En opfølgning af tidligere fremsendte spørgsmål fra Erling Bonnesen.

Vejdirektoratets vurdering modtaget 13. maj 2014.

Emne: Vejadgang biogasanlæg Lervangsvej

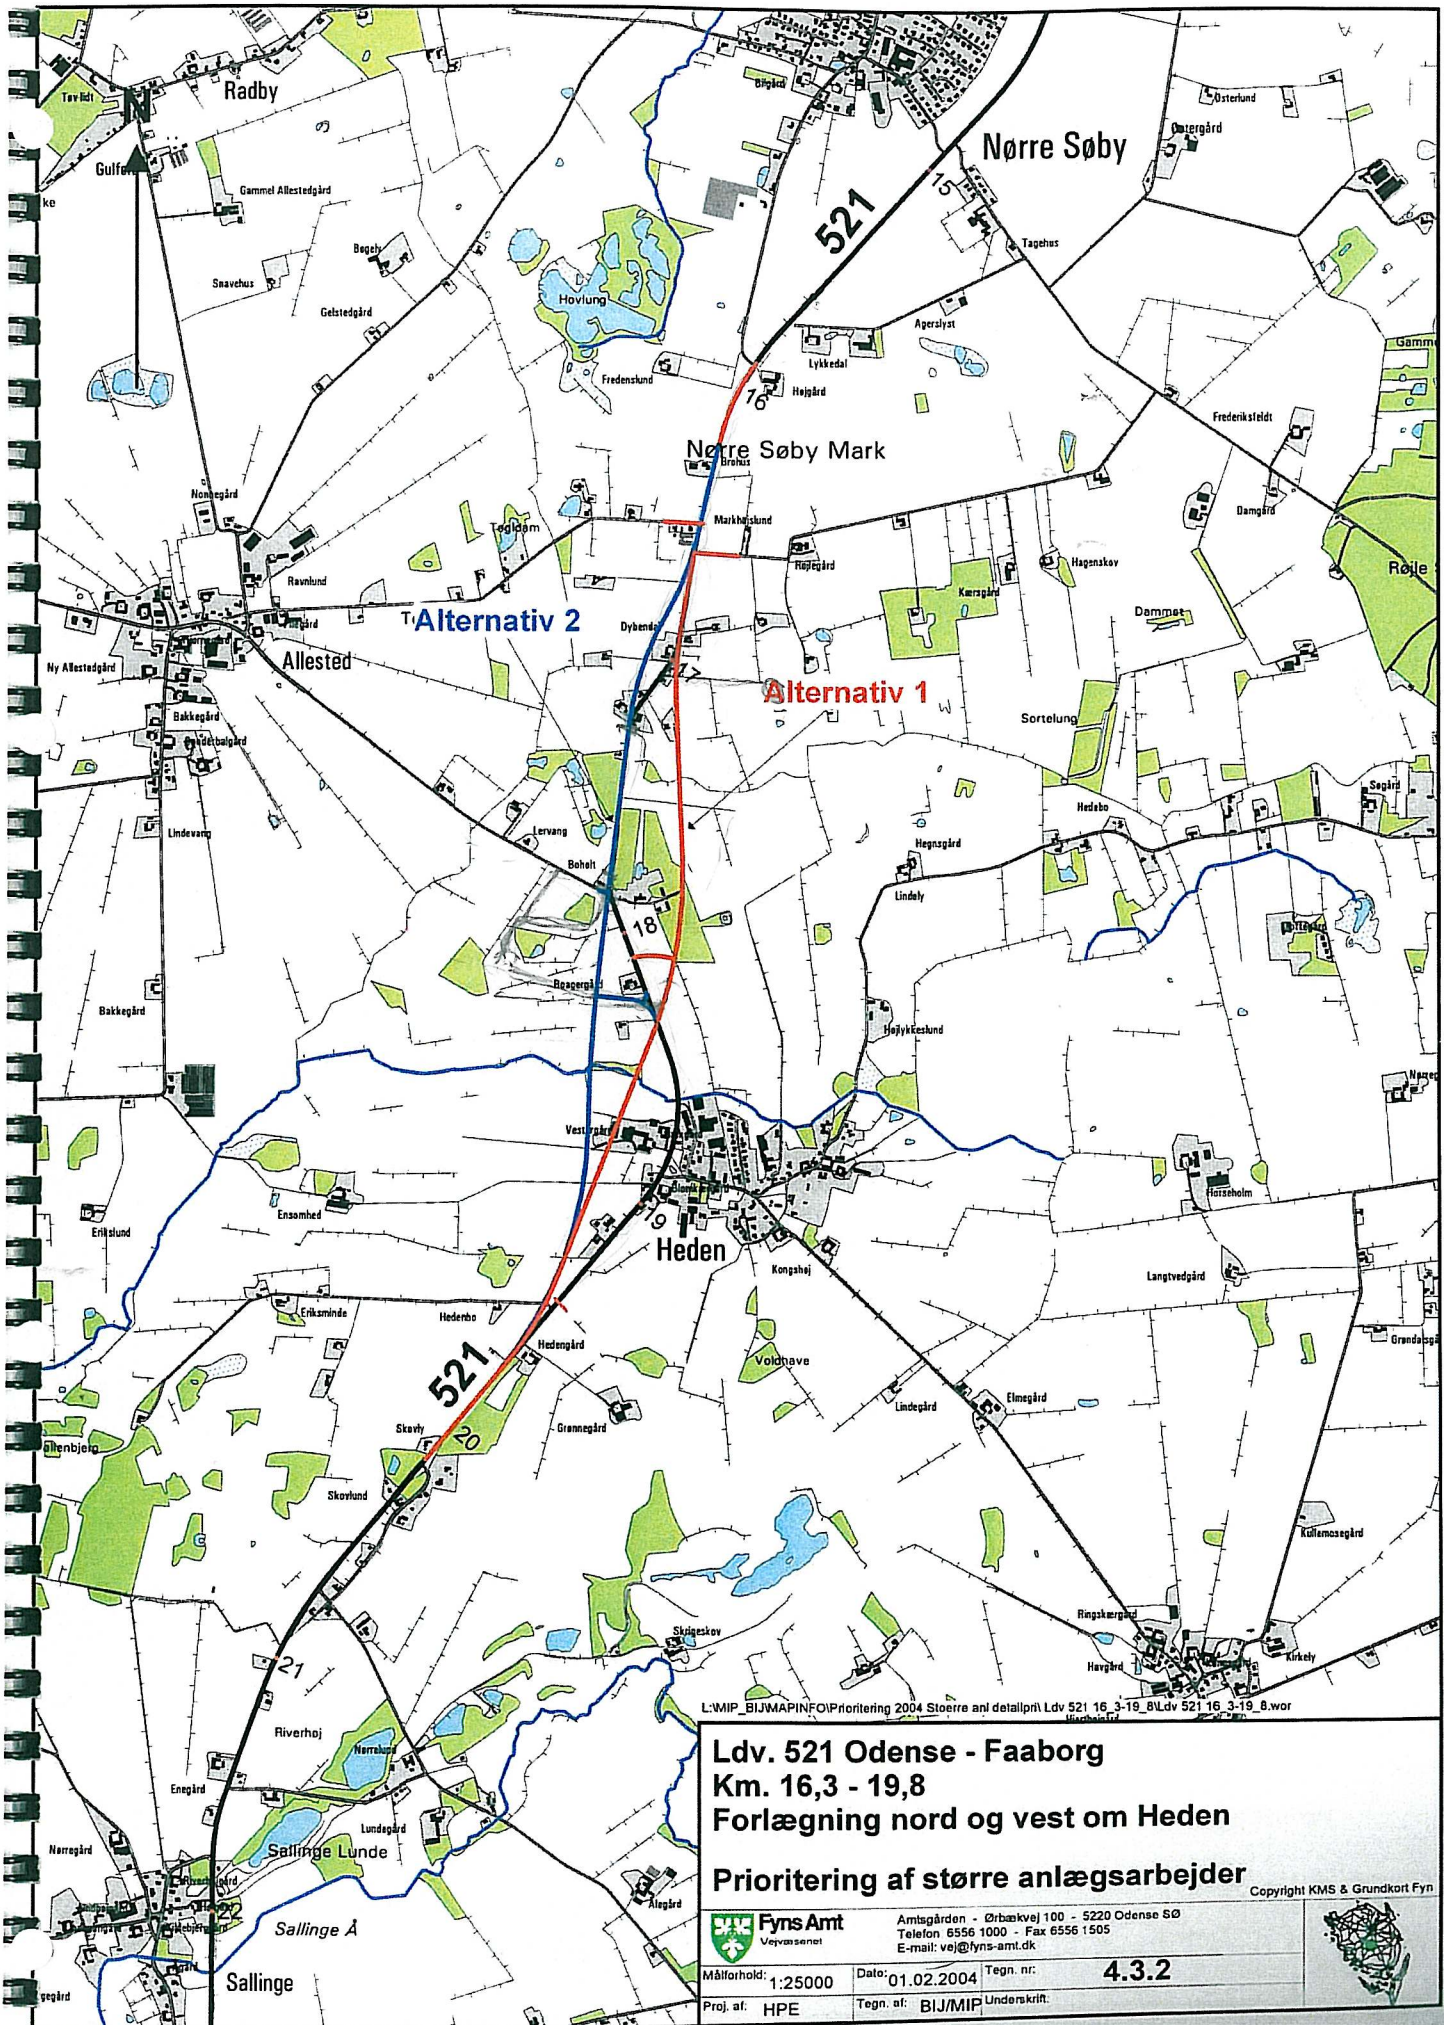
Her fremlagde beboeren vedhæftede forslag til etablering af rundkørsel ved krydset Lervangsvej/Faaborgvej. Forslaget er tænkt som en alternativ vejbetjening af Biogasanlægget i forhold til det vedtagne projekt.

Borgmesteren har bedt om at forslaget bliver vurderet nærmere

Jeg skal hermed anmode om Vejdirektoratets stillingtagen/kommentar til forslaget om etablering af en rundkørsel. Ud over de trafikale forhold også en vurdering af omkostninger.

Vejdirektoratet vurderer entreprenørudgiften til en rundkørsel til ca. 5,7 mio. kr. (overslag i prisniveau 2014). Hertil skal lægges udgifter til projektering, arealerhvervelse, anlægstilsyn m.v.

Vejdirektoratet vurderer, at løsningen med en rundkørsel sikkerhedsmæssigt er bedre end det planlagte kanaliseringens anlæg, da rundkørsler generelt giver større sikkerhed for de svingende trafikanter. En rundkørsel vil dog være en ulempe for afviklingen af den gennemkørende trafik ad Rute 43, som under normale forhold skal dæmpe farten mere ved passage af rundkørslen end ved passage af et kanaliseringens anlæg.

Ud fra en samlet vurdering af fordele og ulemper sammenholdt med uheldsbillede og trafikmængder på Rute 43 og Lervangsvej, vil Vejdirektoratet ikke anbefale løsningen med en rundkørsel frem for en løsning med et kanaliseringens anlæg med venstresvingsbane i det eksisterende kryds ved Lervangsvej.
